EINHOLT / ÞVERHOLT REITIR 1.244.1 OG 1.244.3 - BREYTING VEGNA ÞVERHOLTS 13

Einholt / Þverholt - Reitir 1.244.1 og 1.244.3
Breyting vegna Þverholts 13

Efni: Umsögn Veitna vegna breytinga á deiliskipulagi við Þverholt 13

Varðar: Þverholt 13

Deiliskipulagsbreyting. Götumynd Þverholts - horft til austurs. Mkv. 1:1000

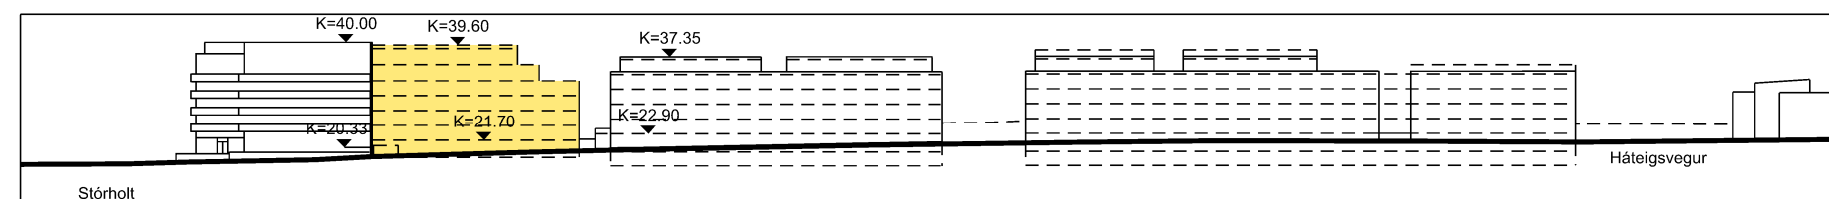
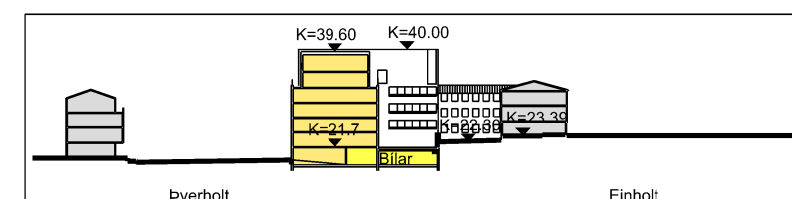
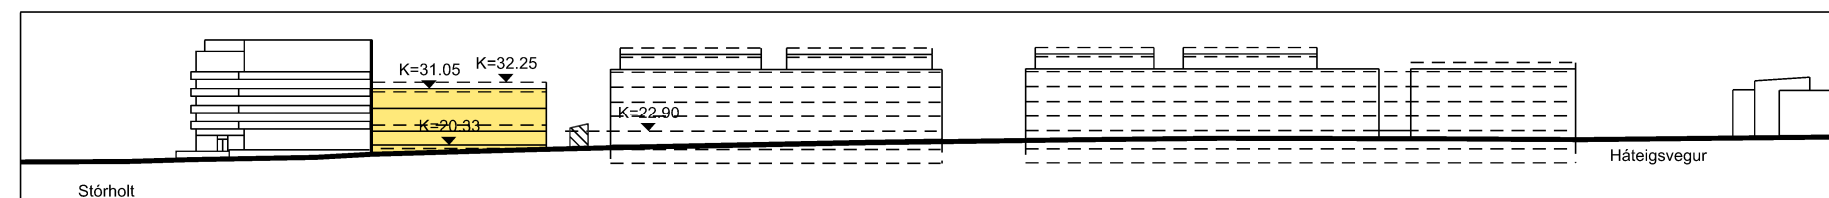
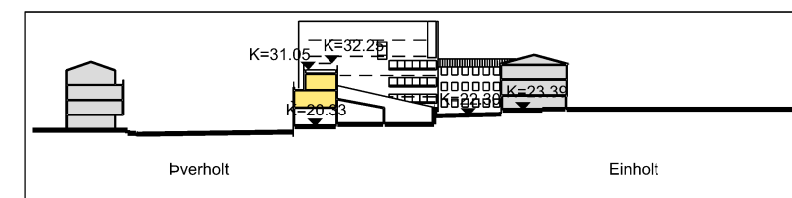
Ég sé að tvær efstu hæðir á fyrirhugaðari byggingunni á nr 13 eru inndregnar til að 4 og 5.hæð missi ekki eins mikið útsýni .

Er einhver möguleiki að 3.hæðin sem verður á móti mér verði líka inndregin þá væri þetta í lagi sýnist mér?

Athugasemdir 5 eigenda íbúða í fjölbýli Búseta við Einholt og Þverholt eru allar á þá leið að harmað er að heimiluð verði hækkun Þverholts 13, frá því sem nú er leyft, vegna skerðingar á útsýni og andrými í þéttri borgarbyggð. Myndir af sólarlagi, teknum af svölum íbúða, fylgdu tveimur athugasemdum. Áhyggjur eru af sviftivindum vegna byggðarinnar og óskað er eftir að 3 efstu hæðirnar verði inndregnar fyrir betra útsýni þriðju hæðar núverandi byggðar.

Samræmd vegg hæð við götu er bæði á byggingum Búseta og komandi byggingu Þverholts 13 eða 4 hæðir með fimmtu og sjöttu hæð inndregna. Hvorki er mælt með, með tilliti til götummyndar, að hafa vegg hæð Þverholts 13 lægri og þar með fleiri hæðir inndregnar né er séð að það hafi áhrif til meira útsýnis.

Ásýndarmynd deiliskipulagsbreytingar séð frá Þverholti með tillögu að breytingu ofar og gildandi heimild neðar.

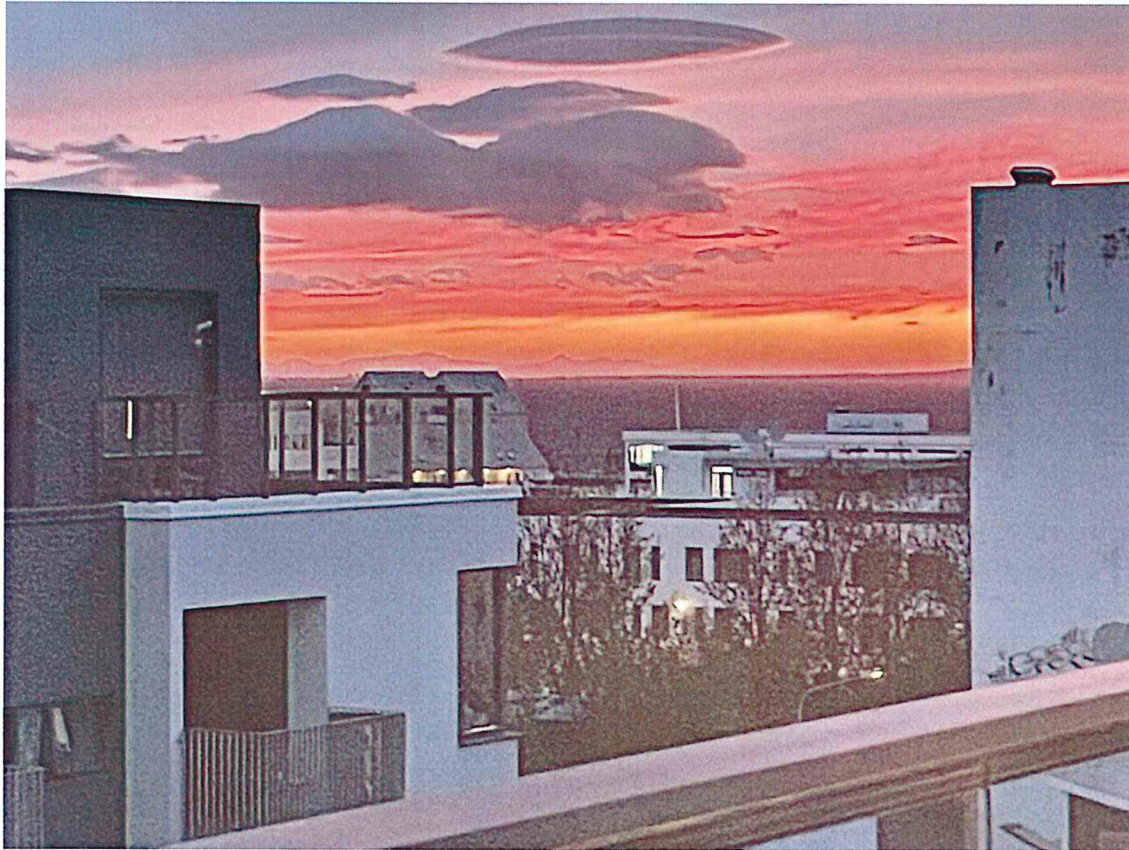
Góðan dag vil koma á framfæri óánægju minni með háhýsi sem eru sett inn á milli í eldri byggð. Það sem ég vil sérstaklega nefna er Þverholt hús sem mun rísa í stað grænu prentsmiðjunnar og svo byggingin Stórholti 1 sem mun hækka.

Þá mun ég bæði missa útsýni út á sjó og til fjalla. Það er nú þegar búið að reisa allt of mörg há hús hér í grend.

Tekið er undir að útsýni og andrými eru gæði í borgarumhverfi. Í tilfelli heimilda Þverholts 13 er um samskonar heimildir að ræða og fyrir voru á öðru íbúðarhúsnæði reitarins. Áfram verður bil á milli bygginga þó að útsýni muni skerðast frá einhverjum íbúðum út fyrir reitinn.
